Service Memo #: Двигатели – разное (Engine Various) – 04/07

Тема : **Охлаждаемые топливные модули III поколения  
(Gen III Cool Fuel Modules)**

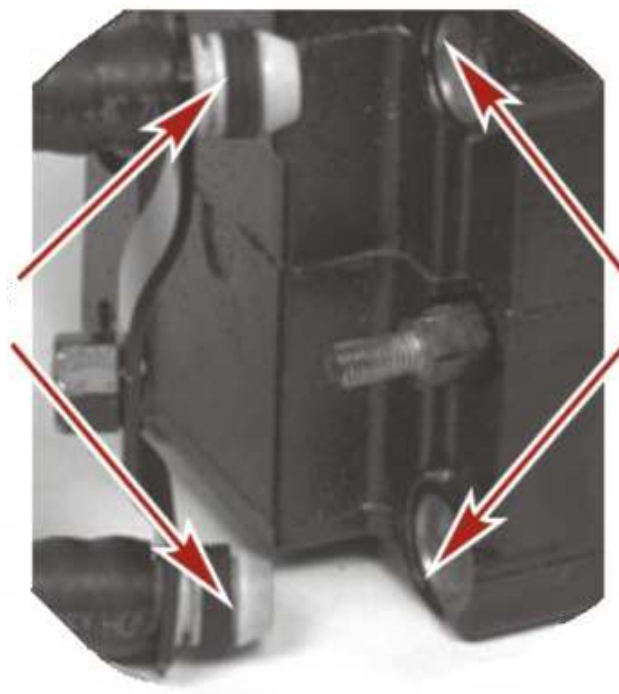
В технологический процесс сборки охлаждаемых топливных модулей III поколения (Gen III cool fuel module) внесено изменение. Теперь на внутреннюю поверхность посадочных отверстий в корпусе модуля под установку шлангов системы охлаждения, а также на пластиковые фитинги этих шлангов наносится клеевой состав Perfect Seal. При осуществлении замены топливного модуля нанесите небольшой слой клеящего состава Perfect Seal на внутреннюю поверхность отверстий под установку шлангов системы охлаждения, а также на пластиковую поверхность фитинга шланга по обеим сторонам от резиновых уплотнительных колец. Затем, совместите шланги с кронштейном и установите их в посадочные отверстия корпуса модуля. Затяните гайку крепления моментом 1,35-1,81 Нм (12-16 lb. ft.)

Нанесите небольшой слой состава Perfect Seal на пластиковую поверхность фитинга шланга по обеим сторонам от резиновых уплотнительных колец

Нанесите небольшой слой состава Perfect Seal на внутреннюю поверхность отверстий под установку шлангов системы охлаждения
